**Всемирный форум для согласования правил
в области транспортных средств****167-я сессия**

Женева, 10–13 ноября 2015 года

**Соглашение 1958 года – Рассмотрение проектов поправок
к существующим правилам, представленных GRSP****Предложение по поправкам серии 03 к Правилам № 94
(лобовое столкновение)****Представлено Рабочей группой по пассивной безопасности***

Образец В

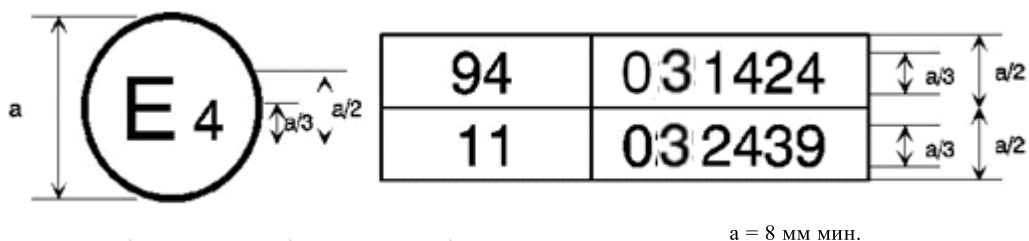
Приложение 2 изменить следующим образом:

Приведенный выше знак официального утверждения ... под номером официального утверждения 031424. Номер официального утверждения указывает, что официальное утверждение было предоставлено в соответствии с положениями Правил № 94 с поправками серии 03.

Первые две цифры номера официального утверждения указывают, что в момент предоставления соответствующих официальных утверждений Правила № 94 включали поправки серии 03, а Правила № 11 – поправки серии 03».
